## Genehmigungsplanung

Ortslage : Darmstadt	Bezeichnung der Unterlage:
Straße : Nieder-Ramstädter Straße - Lichtwiesenweg	Anlage: B3a
Haltestelle : -	Blatt 2a von 2
Projekt-Nr.: K921	Untertagen-Nr.: L2-S-00002-LS-4-B-
	Maßstab: 1:1000/100

Straßenbahnanbindung Campus Lichtwiese, Linie 2	
Höhenplan Blatt 2a	
Abteilungsleiter Netz, Betriebsleiter gem. BOS/Strab nach §§ 8 und 9	Stadt Darmstadt Dezernat III
Dipl.-Ing. Dillmann Darmstadt, den 03.12.2015	Dipl.-Ing. Arch. Zuschke Baustadträtin Darmstadt, den 03.12.2015
HEAG Mobilo GmbH, Abteilung Netz Sachgebietsleiter Planung und Projektierung Dipl.-Ing. Klein Darmstadt, den 03.12.2015	gez. ppa. A. Dillmann gez. C. Zuschke gez. i. A. M. Klein

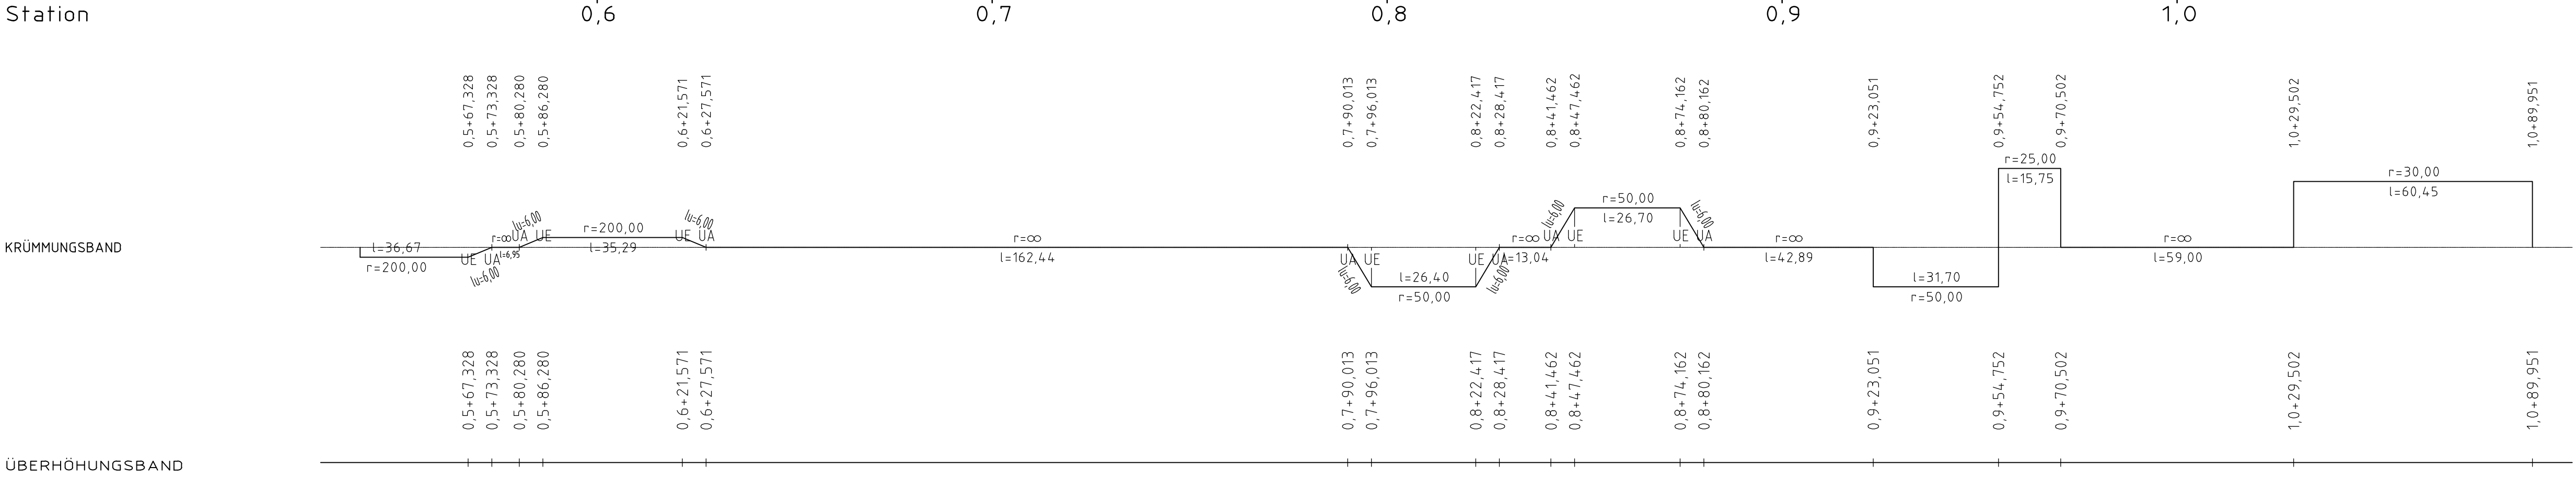
Lfd. Nr.	Ca. Bahn-Km	Beschreibung der Änderung
	0,5+50 – 1,0+89	Anpassung Oberbau, Gleiseindeckung und Entwässerung entsprechend geänderter Umfeldplanung
